廃炉発官 R 1 第 1 4 号
令和元年 5 月 2 2 日

福島第一原子力発電所 特定原子力施設に係る実施計画 変更認可申請書

- 「福島第一原子力発電所 特定原子力施設に係る実施計画」
中低濃度タンク（G 4 北， G 5 エリアフランジタンク）の撤去に伴い、下記の通り変更を行う。

廃止（フランジタンク概略図（G4, G5））

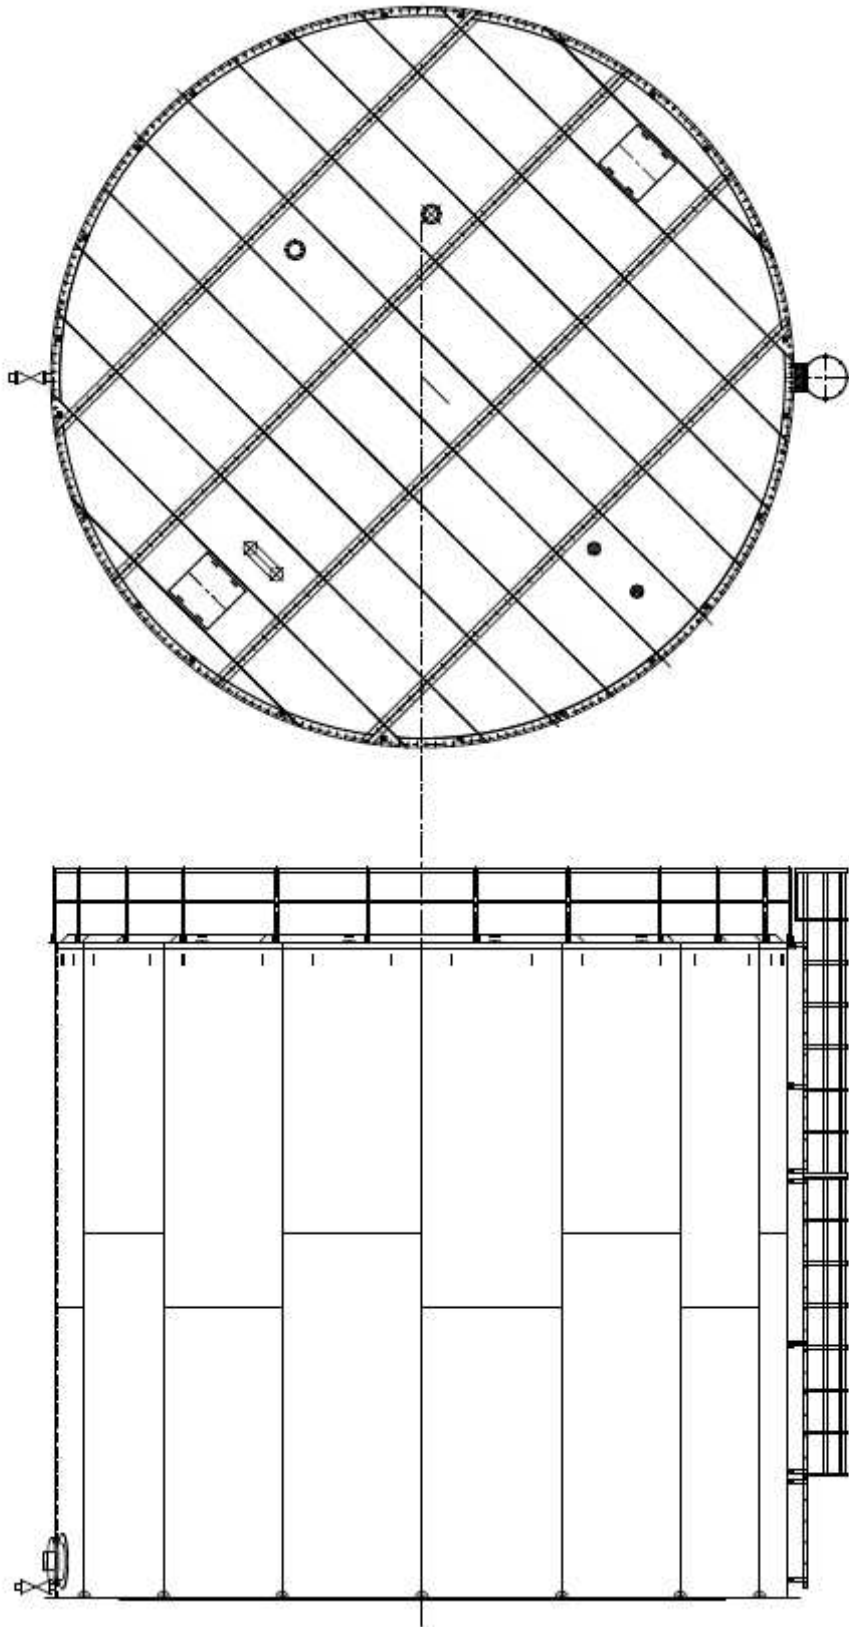
- ・中低濃度タンク（G 4 北， G 5 エリアフランジタンク）の撤去に伴う記載の適正化
